Dotyczy: TPr-118/24 postępowania w trybie podstawowym z możliwością negocjacji pn. **Remont i przebudowa Collegium Anatomicum wraz z dostosowaniem obiektu do przepisów o ochronie ppoż. Etap 2 w formule 'zaprojektuj i wybuduj'**.

W związku z wpływem pytań dotyczących prowadzonego postępowania, Zamawiający zgodnie z art. 284 ust. 1 i 2 ustawy z dnia 11 września 2019 r. Prawo zamówień publicznych (Dz. U. z 2024 r., poz. 1320) udziela poniższych odpowiedzi:

Pytanie 48:

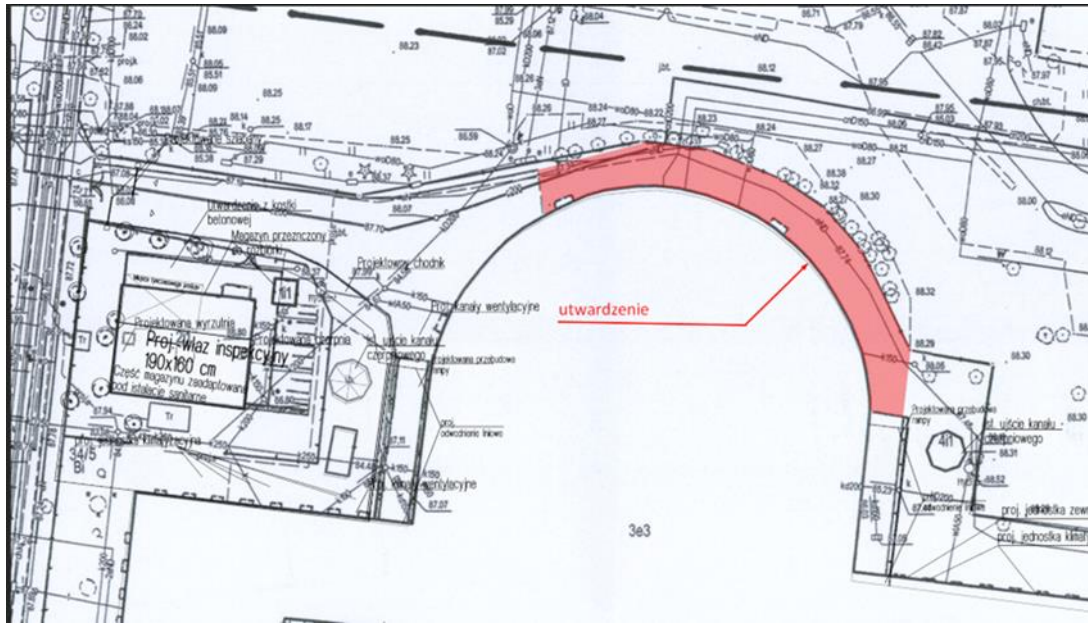
Czy Zamawiający w planowanych robotach zakłada również realizację nowych utwardzeń na nieruchomości wraz z koniecznymi uzgodnieniami (w szczególności od istniejącego wjazdu do rampy wschodniej prowadzącej na kondygnację -1)?

Nie
